市川市次期クリーンセンター建設事業に係る環境影響評価方法書  
 前回委員会及びその後に寄せられた質疑・意見に対する事業者の見解

平成 29 年 1 月 6 日提出  
 市川市

参考グラフ：ごみの低位発熱量（実績値）と計画ごみ質の比較

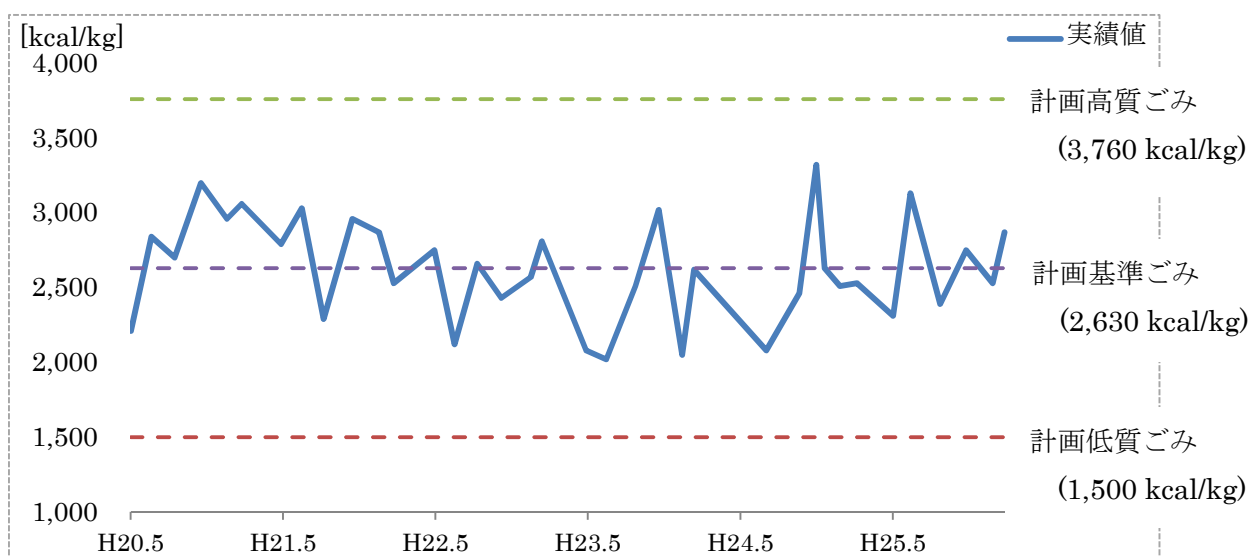
No	項目	細目	質疑・意見の概要	事業者の見解
30	事業計画	ごみ質・ ごみ量	<p>(11月18日委員会での質疑・意見)</p> <p>紙をできるだけリサイクルに回すという考え方は結構だと思うのだが、それによってごみ量が減るということを想定しているということ。一方で、計画ごみ質の方には影響がないのではないかという話だろうか。十分と考える根拠を示していただきたい。</p>	<p>(11月18日委員会での回答)</p> <p>焼却炉を対象とするカロリーベースでは大きな差が出ないという考え方です。</p> <p>焼却炉で処理をするごみのカロリーというのは実際にはかなり幅があるので、その枠の中で十分対応できるという考えです。低位発熱量のカロリーを低質、基準、高質ごみの3段階に分けており、カロリーベースでは基準ごみは2630kcal、高質ごみは3760kcal、低質ごみは1500kcalという幅を持っており、この幅の中であれば十分に燃焼できます。</p> <p>ストーカ炉は一度火をつければごみのカロリーで自燃できるので、最低でも1500kcalあれば燃え続けることができます。ごみ質が変わることによって、多少ごみのカロリーが変わることがあっても、炉の方でそれに対応できる幅の広さを持っています。</p>
31			<p>(11月18日委員会での質疑・意見)</p> <p>紙がどれくらいリサイクルに回されるか想定していて、結果としてごみの燃焼カロリーがどれくらい減るとみているのか。基準ごみの考え方が何をベースにしているのか、どこから減るとみればいいのかかわからない。</p> <p>今のごみに対してどれくらいカロリーが減るのか、それが低質ごみと基準ごみのどこに相当するのか、その辺がわからないので、それに関する情報をいただきたい。</p>	<p>(11月18日委員会での回答)</p> <p>今詳細なデータを持ち合わせていないので次回までに資料を提出します。</p>
				<p>(11月18日委員会での回答の追加回答)</p> <p>ごみ減量施策によるごみ組成の変化について別紙1.(1)に示すとおりです。</p>

クリーンセンターへ搬入されるごみは、混入するものにより質がばらつき、プラスチック類等を多く含むと発熱量は高くなり、この時のごみ質を「高質ごみ」と言う。逆に水分を多く含む生ごみ（厨芥類）等が多いと発熱量は低くなり、この時のごみ質を「低質ごみ」と言い、これらの平均的なごみ質を「基準ごみ」と言う。下記グラフのとおり、発熱量の変動は大きいので、ごみピットの攪拌を徹底し、ごみの均質化を図る必要がある。

次期クリーンセンター施設整備基本構想において、ごみ減量施策がごみ組成に与える影響を検討したところ、平成 25 年度実績から大きな増減はないことが確認できたため、平成 36 年度における計画基準ごみは平成 20～25 年度までの実績の平均を採用したものである。

ごみの物理組成における紙類（新聞、雑誌、ダンボール及び紙パック以外の紙類）の組成割合は、下表のとおり、平成 25 年度実績値が 38.57%、次期クリーンセンター稼働年度の平成 36 年度予測値が 37.95%としている。その差は僅か 0.62%であり、仮に紙の発熱量を一般的な約 4,000 kcal/kg とした場合、全体に占める低位発熱量に 25 kcal/kg 減の影響を与えることに相当するが、計画高質ごみ (3,760 kcal/kg) と計画低質ごみ (1,500 kcal/kg) の変動幅 (2,260 kcal/kg) に対して僅か 1.1%程度なので、焼却炉の燃焼に影響を及ぼすものではない。

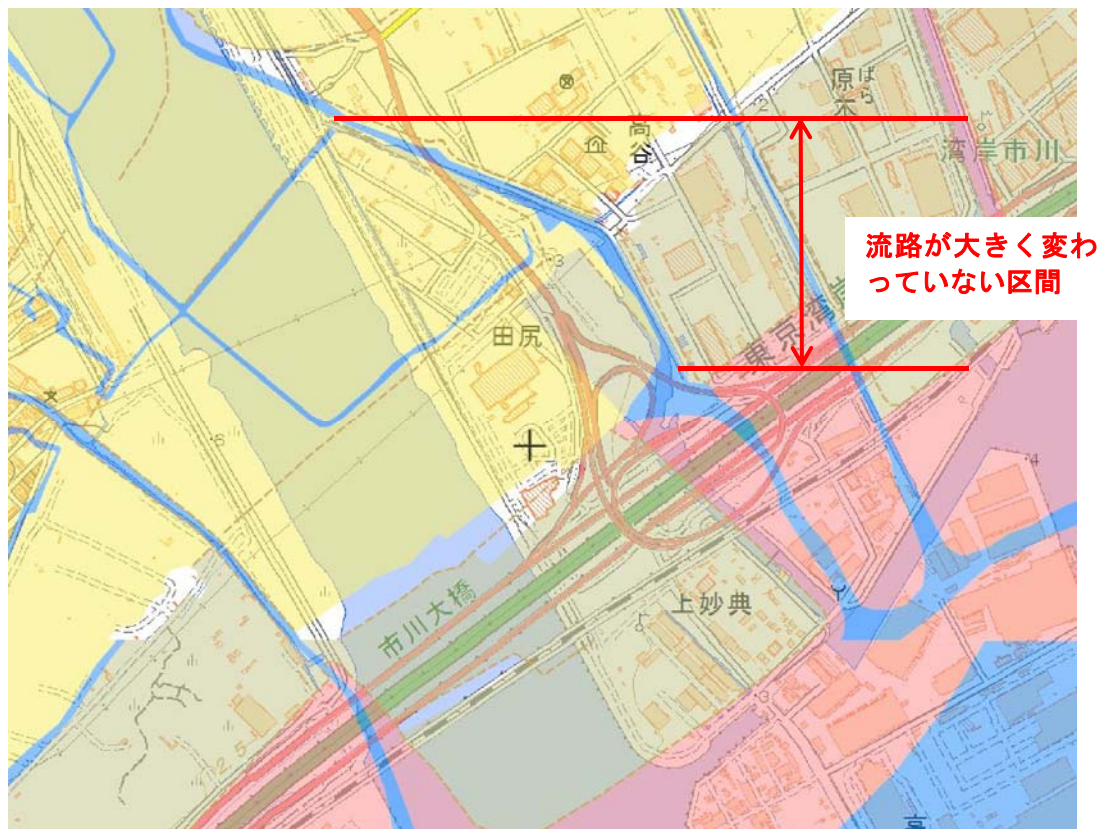
32			<p>(11月18日委員会後に寄せられた質疑・意見)</p> <p>ごみの減量化に伴うごみ質の変化予測に関する質問への回答について、計画ごみの熱量ベースでの説明であったが、計画ごみの化学組成に変化が生じる可能性は考慮する必要はないのか。</p>	<p>(11月18日委員会後に寄せられた質疑・意見の回答)</p> <p>ごみ減量施策による化学組成の変化について別紙1.(2)に示すとおりです。</p>

ごみ減量施策による計画ごみの化学組成の影響と変化について、ごみ中の可燃分の主な元素組成は炭素、水素、酸素、窒素、塩素、硫黄分からなっており、前述のとおり、物理組成に大幅な影響が無いと考えられることから、元素組成割合も大幅な変化は無いと考える。そのため、過去のごみ質調査結果の平均値より基準ごみの元素組成を設定している。（右表参照）

現クリーンセンターにおいても、過去にはプラスチック類を分別しないで焼却していたが、当時も排ガス基準を超過することは無かった。ゆえに、現在計画している排ガス処理対策で十分、公害防止基準を遵守できるものとする。

元素組成割合 (基準ごみ(%))	
炭素	32.0
水素	4.7
窒素	0.5
可燃性硫黄	0.1
可燃性塩素	0.2
酸素	23.5

写真1 高谷川左岸から見た右岸側のヨシ（手前）、河畔林（奥）

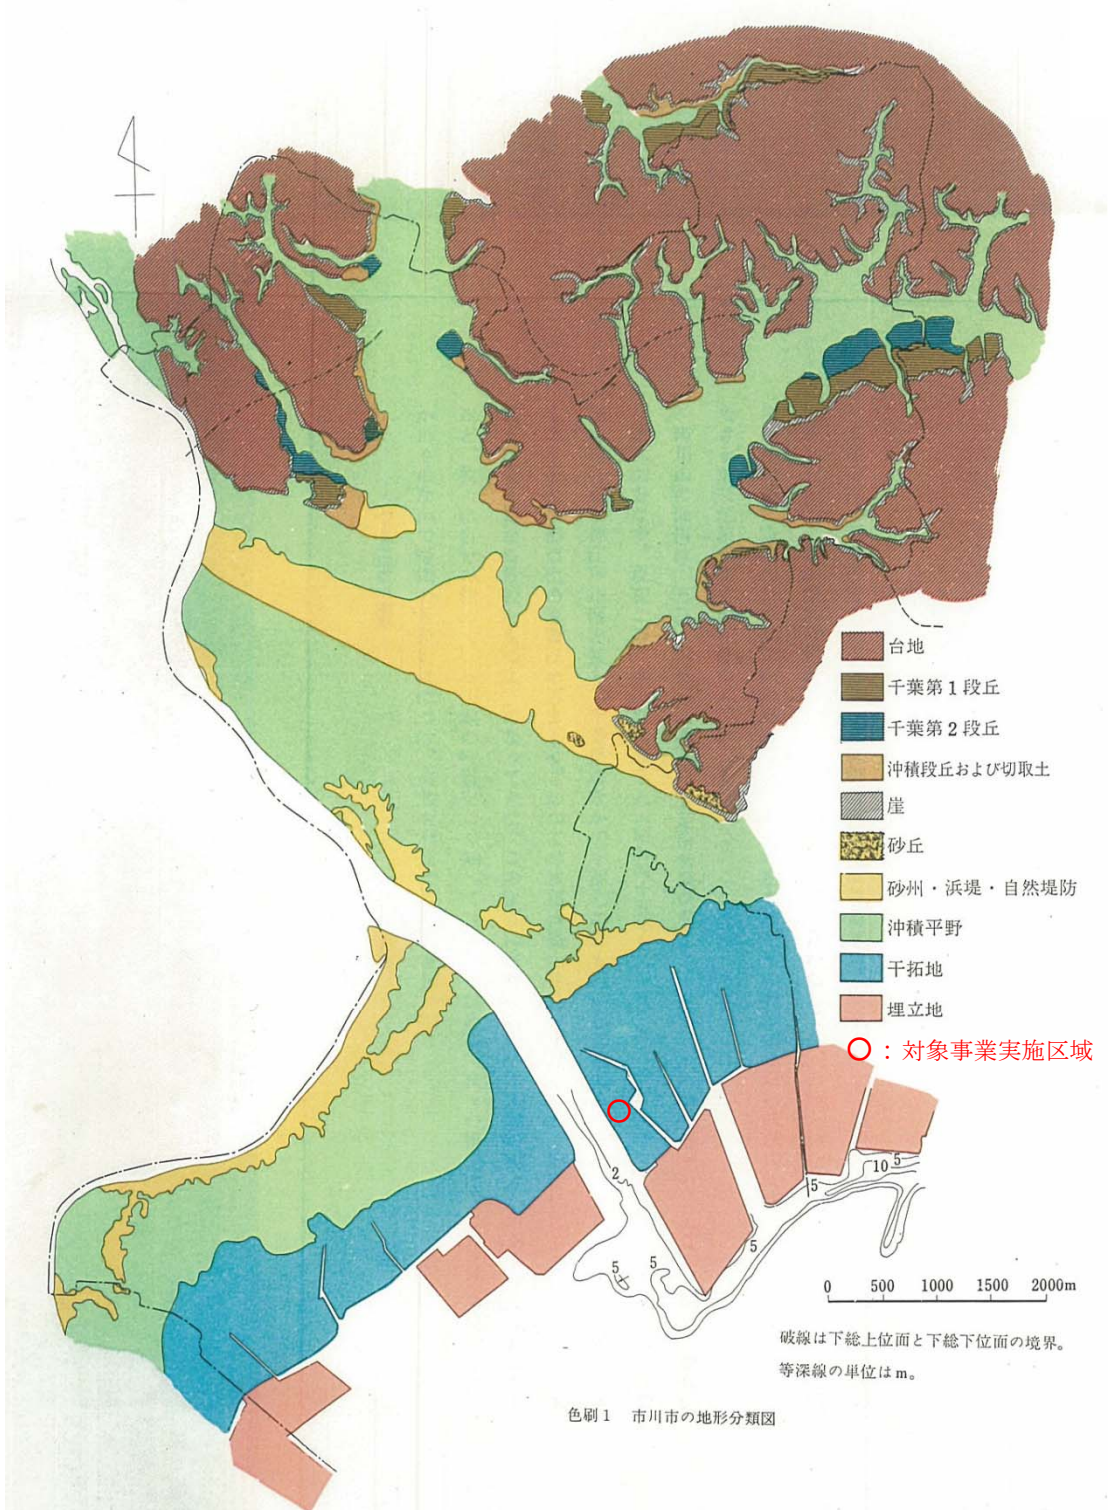
No	項目	細目	質疑・意見の概要	事業者の見解
46	地域の概況	水象	(11月7日現地視察での質疑・意見) 高谷川は干拓地の中を流れている人工河川なのか。	(11月7日現地視察での回答) 調べて後日回答します。  (11月7日現地視察での回答の追加回答) 高谷川に関する資料を別紙2に示します。
47			(11月7日現地視察での質疑・意見) 江戸川放水路にある杭は何か。	(11月7日現地視察での回答) 多自然型の河川整備をして、浅くなったところを示す杭ではないでしょうか。
48			(11月7日現地視察での質疑・意見) 現在の水位は高いほうか、低いほうか。	(11月7日現地視察での回答) 特に高くも低くもない状況です。低いときには川底が見えることもあります。
49		地形・地質	(11月7日現地視察での質疑・意見) 対象事業実施区域は埋立地か、干拓地か。境はどこか。また、干拓はいつごろの話か。	(11月7日現地視察での回答) 干拓地です。正確には定かではありませんが、国道357号以南は埋立地であると聞いています。 東日本大震災の時には、国道357号以北は液状化が起らなかったが、国道357号以南は液状化があったという違いがあります。それが埋立地との境ではないでしょうか。 干拓時期はおそらく江戸時代と思われるます。
50			(11月18日委員会での質疑・意見) 先日の現地調査時に比較的古い干拓地と比較的新しい埋立地が分けられていて、対象事業実施区域は干拓地に位置するということだったが、図書の方でどこにそれが示されているのか確認したい。	(11月18日委員会での回答) 方法書P.3-44に文章で示しています。この文章の出典は市川市史になります。
51			(11月18日委員会での質疑・意見) 液状化によってダメージを受けるリスクについては重要なことだと思うのだが、P.3-44の一文のみで済ませてしまってよいのか。	(11月18日委員会での回答) 干拓地と埋立地の境は湾岸道路のところではありますが、東日本大震災の時に湾岸道路より海側については液状化が生じましたが、対象事業実施区域周辺には全く被害が生じませんでした。ただし、建設にあたっては、十分に地質調査、ボーリング調査を実施して建設に当たりたいと考えています。

- ・高谷川は千葉県が管理する一級河川であり、護岸等が整備された人工河川となっている。
- ・江戸川放水路から対象事業実施区域付近では明治期から流路が大きく変化していないような区間がみられ、そうした部分では河畔林やヨシ等が分布している。(写真1, 2参照)

図1 底質の影響推計範囲

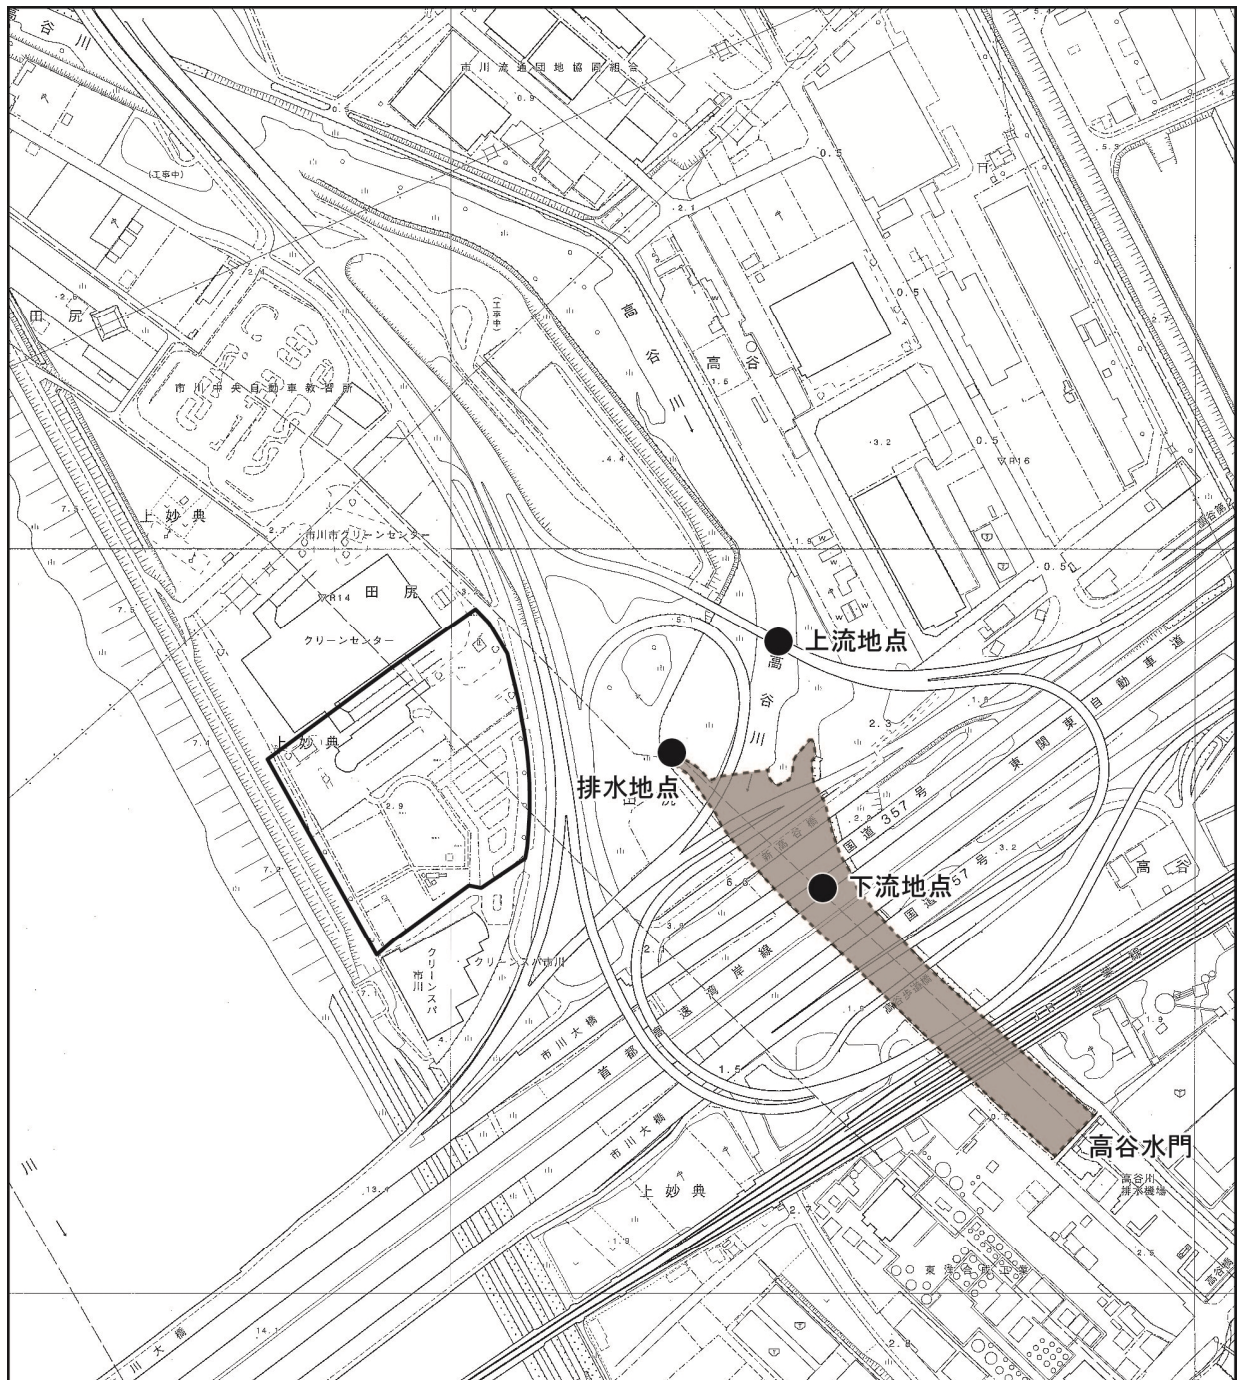
No	項目	細目	質疑・意見の概要	事業者の見解
69	水質	高谷川水門の状況	(10月21日委員会での質疑・意見) 工事中の排水は高谷川に放流することであるが、放流地点のすぐ下流に位置する高谷川の水門の開け閉めの頻度やタイミングについてはどうなっているのか。その状況によっては東京湾、三番瀬に影響が出るのではないか。	(10月21日委員会での回答) 高谷川の水門は県が所管であり、市の河川部門が維持管理等の管理業務を受託しています。水門については常時閉の状況で自然排水がほとんどされており、基本的にはポンプアップによる内水排除が行われています。
70		予測手法	(10月21日委員会での質疑・意見) 水質の予測手法について、具体的にどういった予測をするのか。	(10月21日委員会での回答) 工事中の濁水については、土粒子の沈降試験を実施し、土粒子の沈降速度を把握します。その後、濁水が仮設沈砂池を経て流下する時間を設定することで、高谷川に排出される排水の浮遊物質の濃度を推定し、完全混合式によって高谷川における浮遊物質の濃度の予測を行います。ただし、高谷川は水門で閉じられているため、流速が通常ない場合が考えられ、その際にはどのようなモデルを利用するかについては今後検討いたします。施設稼働時の排水については処理水の水質の濃度を基に予測することとし、流速がない場合にはどのようなモデルが適用できるか、今後検討いたします。
71		底質との関連性	(10月21日委員会での質疑・意見) 排水地点下流は水門で閉じられているため、流速が通常はなく、物質が水底に蓄積することになると考えられる。 ダイオキシン類等を含めて底質のデータを採取する必要はないのか。ダイオキシン類等が蓄積しているのではないかという懸念もある。	(10月21日委員会での回答) 事業者が調べた範囲では、底質のデータは確認しておりません。底質のデータの採取については、ご意見を踏まえて検討いたします。 今後、現施設の排水中のダイオキシン類濃度等の既存データから総排出量を把握し、本事業による底質への影響を推定いたします。
				(10月21日委員会での回答の追加回答) 本事業による底質への影響の推定について別紙5に示します。

現クリーンセンターの管理記録をもとに、ダイオキシン類等の排出量、及び高谷水門が常時閉鎖されていると仮定したときに排出物質が全て高谷川底質に沈降する場合の蓄積量を推定した。

表2に排水量と排水濃度から求めた排出物質量を示す。また、表3に排出物質量と高谷川の排水地点から高谷水門までの底泥の推定量から求めた単位体積当たりの年間蓄積量を示す。単位重量当たりの年間蓄積量の推定結果は表4に示すとおりであり、ダイオキシン類については環境基準値の約125万分の1以下、水銀及びPCBについては暫定除去基準の数千分の1以下と非常にわずかな量であった。

※ V=A×D 10,720m<sup>3</sup>

A: 現施設の排水地点から高谷水門までの高谷川の水面面積(約 13,400m<sup>2</sup> 図上計測 図 1 参照)

D: 高谷川の底泥層厚(約 0.8m 実測値)
